**Ehitusloa taotluse nr 2311271\_16168 ja raudtee  
kontaktvõrgu projekti töö nr 3001 kooskõlastamata  
jätmine ning nõuete esitamine projektile riigiteede  
tee piirides Lääne-Virumaal**

Olete Transpordiameti (TRAM) läbi ehitisregistri (Ehitusloa taotlus nr 2311271/16168, menetluse nr 410997) kaasanud Ehitusloa taotluse nr 2211271/21065 menetlusse. Koos ehitusloa taotlusega on esitatud ka Tapa-Kadrina raudteelõigu kontaktvõrgu ehitusprojekt, Ardanuy Ingenieria SA töö nr 3001 „Tapa-Kadrina kontaktvõrgu projekteerimine. Lõik 3: Tapa-Narva. Osa 1“ (Edaspidi Projekt) eelprojekti staadiumis.

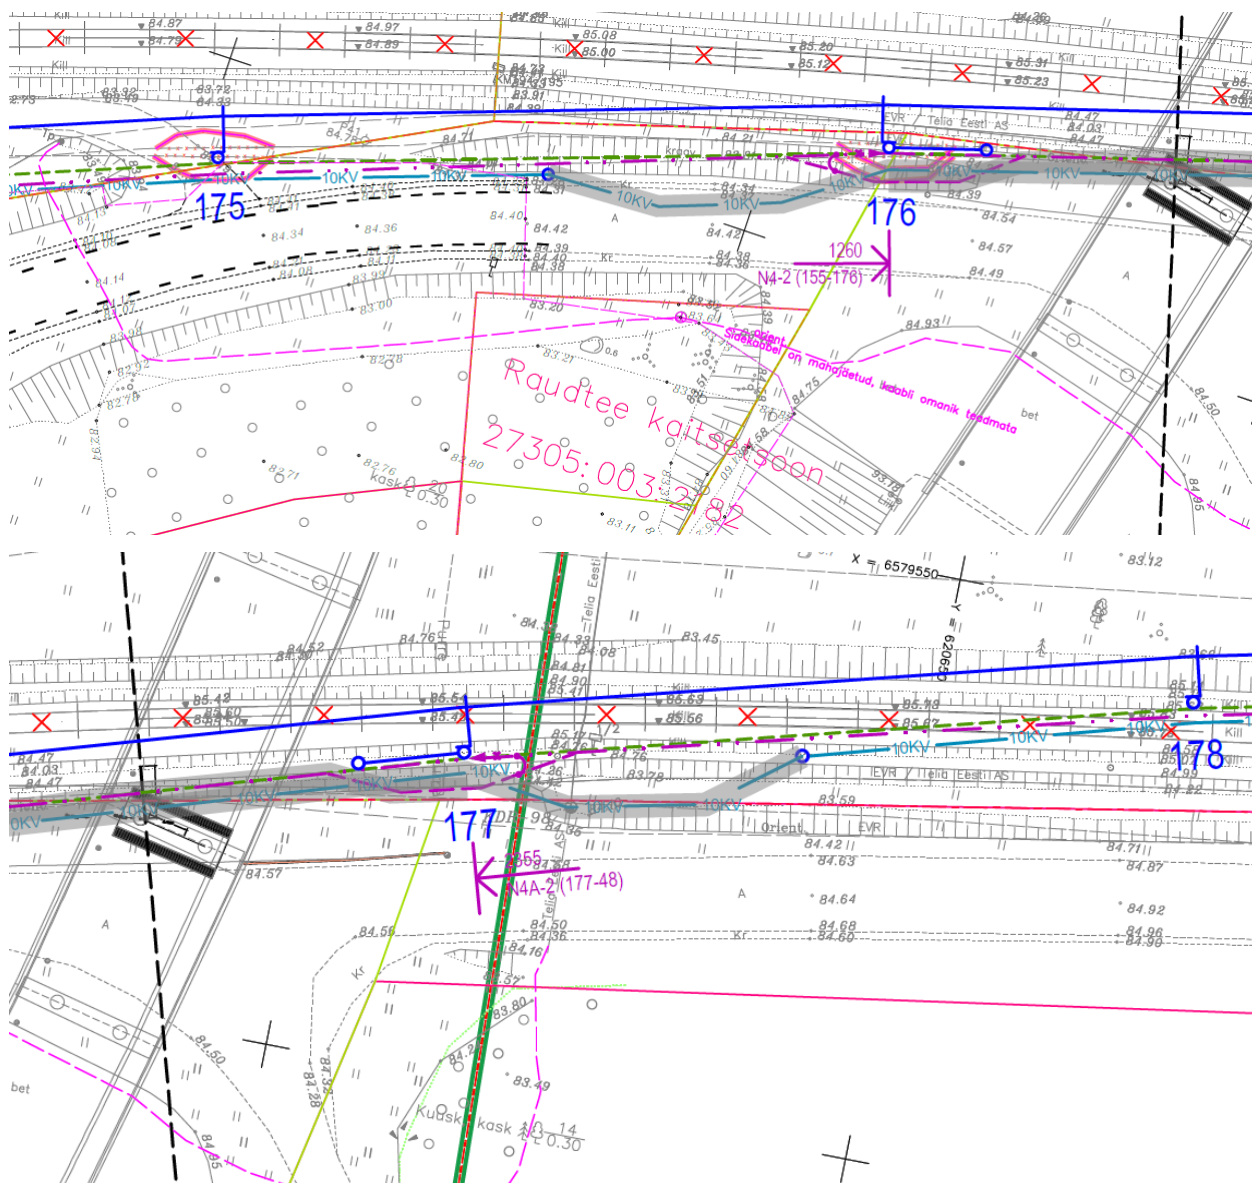
- Üheselt arusaadavalt (seletuskiri, joonis) ei ole käsitletud kuidas asetseb (paikneb) kontaktvõrk ristumisel Kadrina viaduktiga riigitee nr 5 km 157,33. Palume projektis kirjeldada, milliseid kitsendusi, piiranguid see kontaktvõrk Transpordiametile toob viadukti haldamisel ja hooldamisel (näit viadukti veeviimarite kevadine survepesu talihooldde kloriididest jne). Kas viadukti all näidatud tingmärgid

tähendavad õhuline, kuidas on nende õhuliinide paiknemine viadukti suhtes ette nähtud ja milliseid piiranguid need tuua võivad – palume käsitleda.

- Projekti joonise tingmärkides on:

- Riigiteede nr 5 (Kadrina viadukt) ja riigitee nr 17141 km14,97-15,06 tee piirides on joonisel 3001\_EP\_AS-4-01\_TK-asend, leht 60 ja 61 näidatud:

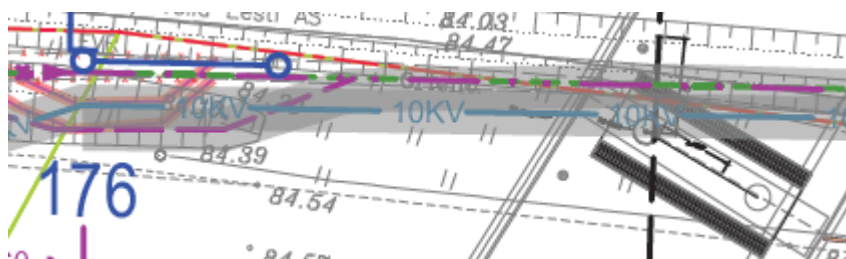
Palume selgitusi:

- 4.1. Millised, vahetult viadukti sammastele lähimad tehnovõrgud on maakaablid, millised õhukaablid (vt ka kirja p 2.):

Maakaablid peavad olema sildade, viaduktide konstruktsioonidest vähemalt 3,0 m kaugusel (TRAM kehtivad „Nõuded tehnovõrkude teemaale paigaldamise kavandamisel (2018)“, asub: <https://transpordiamet.ee/riigiteede-juhendid#tehnovorgud> ).

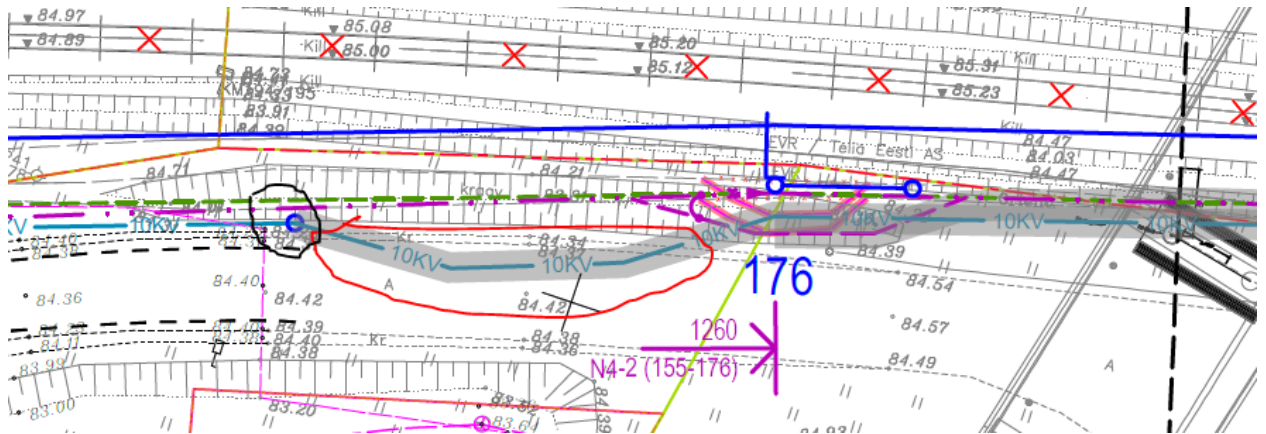
- 4.2. Kas teie joonisel (tähistatud musta ringi sees) olev tähistus on õhuliini mast. Kas see (tähistatud punase ringi sees) olev 10 kV on maakaabel? – palume selgitusi.

Kindlasti ei nõustu me 10 kV maakaablite paigaldamisega riigitee nr 17141 muldkehasse.

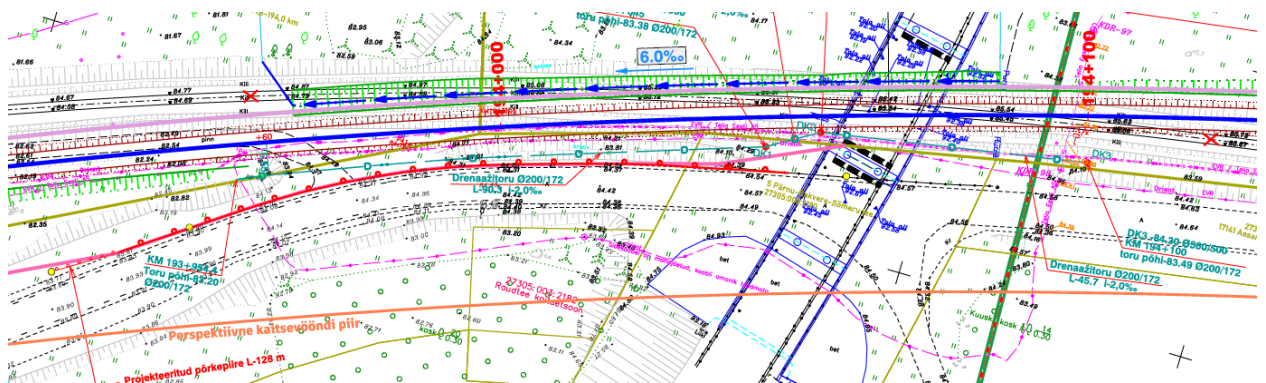
5. Kuna kavandatakse ka raudtee õgvendust (AS Eesti Raudtee töö nr 01-2024), siis palume see projektiga kavandatav õgvenduse lahendus kanda ka kontaktvõrgu ehitusprojekti (töö nr 3001) joonistele, kuna on kohti kus on otsesid kattuvusi riigitee nr 17141 km 14,97-15,13 tee piirides:

Kontaktvõrgu projektis on tehnovõrgud (mastid, õhu- ja maakaablid) sh 10 kv maakaabel riigitee muldkehas kavandatava pörkeoiirde all.

Õgvenduse projektis on raudtee muldkeha ümberehitus, pörkepiire, дренаaz.
